Optyczne różnice napinacza 531 0628 30

531 0628 30

03G 109 243

INA 0012

Fot. 1: 531 0628 30 (stara wersja)

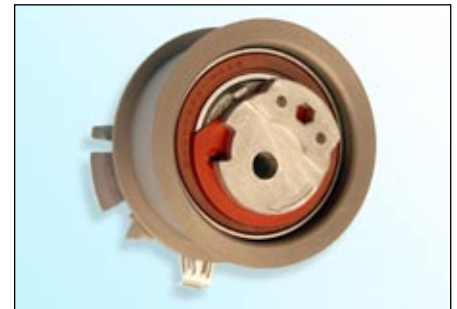
- Mimośród z szczególnie utwardzonego metalu
- Warstwa wierzchnia z E-Coat (czarna)
- Czarny pierścień uszczelniający łożyska

- Mimośród z lanego aluminium
- Warstwa wierzchnia galwanizowany cynk (jasny brąz)
- Brązowe lub czarne uszczelnienie łożyska

W wyniku rozwoju naszych produktów, nastąpiła modyfikacja napinacza **531 0628 30**.

Stara wersja napinacza **nie** jest wycofana i może on być dalej stosowany zgodnie z instrukcją montażu producenta pojazdu!

Podczas montażu nowej wersji napinacza, chronić powierzchnię toczną przed uszkodzeniem!
